**Forum mondial de l'harmonisation  
des Règlements concernant les véhicules**

Groupe de travail de l'éclairage et de la signalisation lumineuse

**Questions diverses: autres questions****Proposition de complément 26 à la série 01 d'amendements  
au Règlement n° 6****Communication de l'expert du Groupe de travail «Bruxelles 1952»  
(GTB)\***

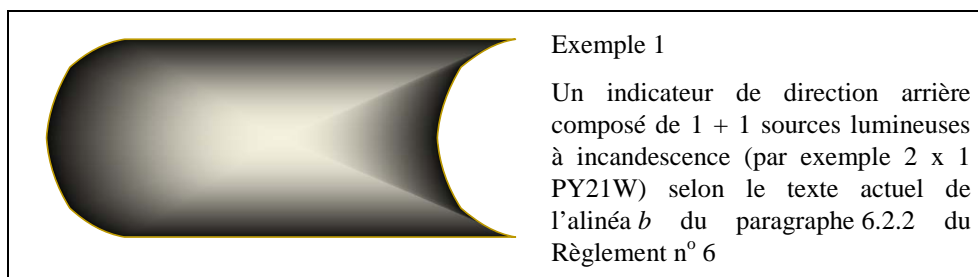
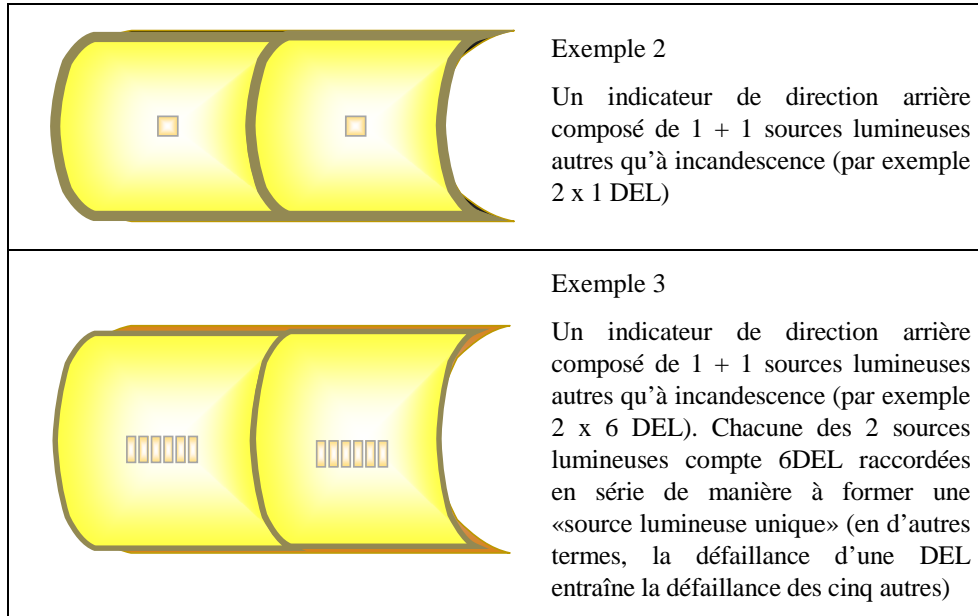
2. La présente proposition vise à supprimer cette anomalie car rien ne justifie que le Règlement n° 6 fasse la distinction entre les types de source lumineuse, comme le démontrent les exemples ci-après:

Ces trois exemples montrent des feux de direction arrière composés de différentes sources lumineuses assurant les mêmes fonctions d'éclairage de base, à savoir:

Exemple 1: 2 lampes à incandescence = 2 sources lumineuses

Exemple 2: 2 DEL = 2 sources lumineuses

Exemple 3: 2 groupes de DEL, chacun raccordé sous forme de «source lumineuse unique» = 2 sources lumineuses.
